富山県滑川市大榎 452
株式会社ストローク
代表取締役社長 大倉 憲峰
Tel:076-471-2021

ドリフトピン仕様変更のご案内

変更対象製品 : ドリフトピン HSD-85・HSD-130・HSD-145

HSD-145(黄色)

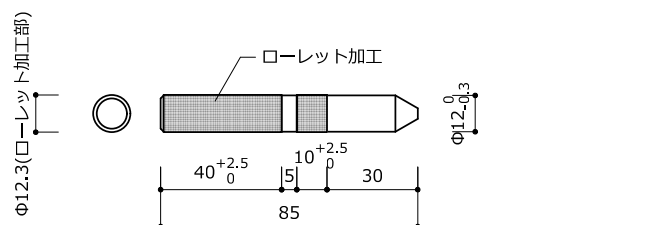
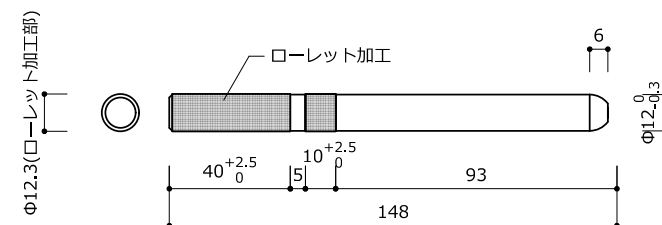
この度、ドリフトピン HSD-85・HSD-130・HSD-145 を改良いたしまして、HSD-88・HSD-133・HSD-148 へと変更することといたしました。3.5 寸用ドリフトピン HSD-103、4 寸用ドリフトピン HSD-118 と同様の形状となります。

これまで、施工後のドリフトピン打ち忘れがないかをご確認いただく際、先端がとがっていると先端側からの確認が難しいというお声を耳にすることがございました。そこで、改良したドリフトピンでは、木材に打ち込んだ後、目視で確認しやすいように先端を丸くし、長さも 3mm 長くいたしました。寸法の詳細に関しましては、別紙にてご確認ください。

HSD-148(黄色)
